PROVINCIA DI FORLÌ-CESENA - COMUNE DI FORLÌMPOPOLI

**Oggetto: Richiesta di Variante al PUA Comparto Produttivo Melatello Ambito
A13-06 1° stralcio Sub Comparto "C" approvato con delibera
del C.C. n. 41/09 e successive n. 42/10 e n. 43/10-
Variante adottata con Del. CC n. 60 del 20/10/2016**

**RELAZIONE PER RECEPIMENTO PARERI/PRESCRIZIONI
ESPRESSI DA ENTI E NOTE PER LA DICHIARAZIONE
DI SINTESI AI SENSI ART.5 LR 20/2000**

PUA approvato 1° e 2° stralcio – Sub Comparto C

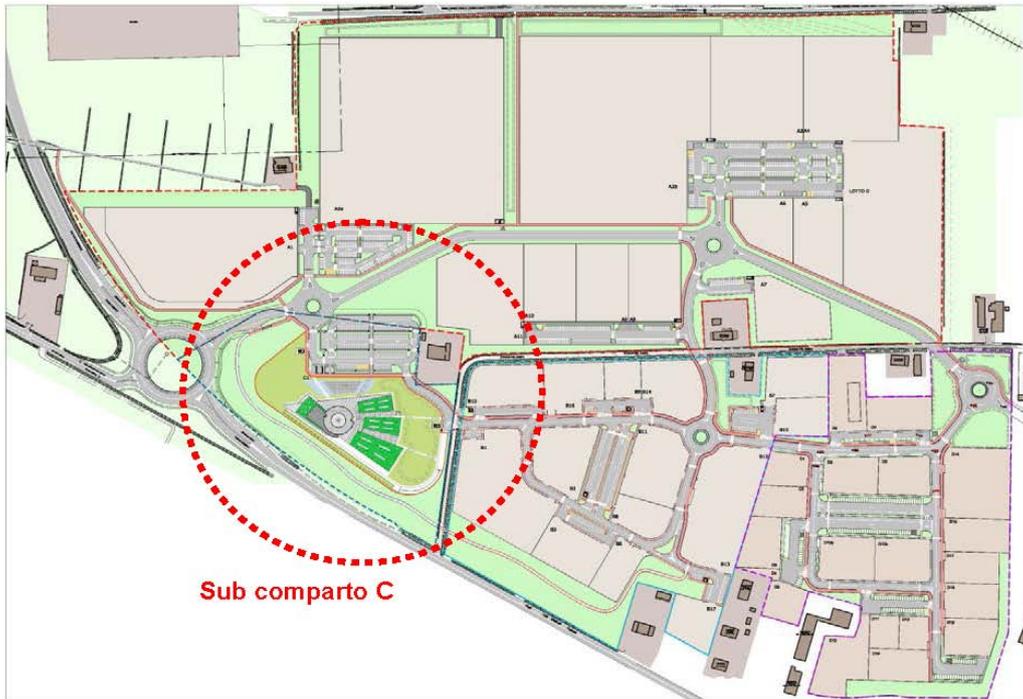
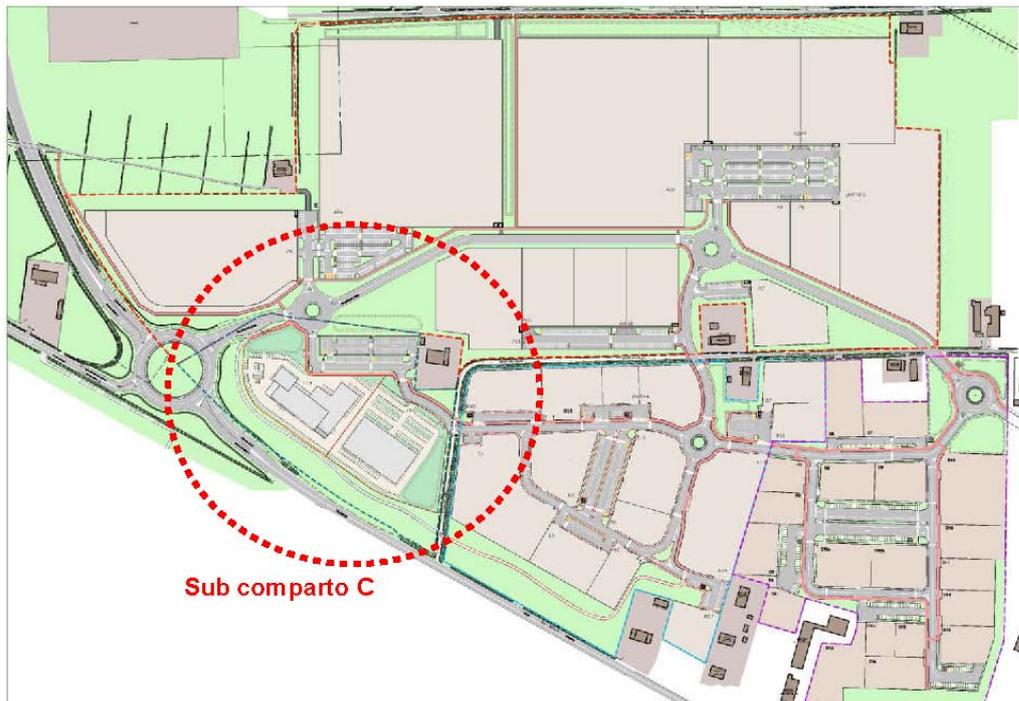
Confronto tra stato approvato e variante di progetto

- una diminuzione della SUL complessiva pari al 4% del totale (da 128.569 a 122.857 mq);
- l'eliminazione della destinazione di tipo ricettivo (presente solamente all'interno del Sub comparto C oggetto della presente variante);
- un aumento delle aree commerciali: le nuove aree commerciali sono tutte previste nella proposta progettuale del sub comparto C sono tutte a destinazione non alimentare. Analizzando nel dettaglio il sub comparto C (oggetto di modifiche), si evidenziano le seguenti variazioni:

si rileva l'eliminazione della destinazione direzionale e l'aumento della parte commerciale con una diminuzione complessiva della SUL superiore al 50% rispetto allo stato approvato (da 11211 mq a 5500 mq).
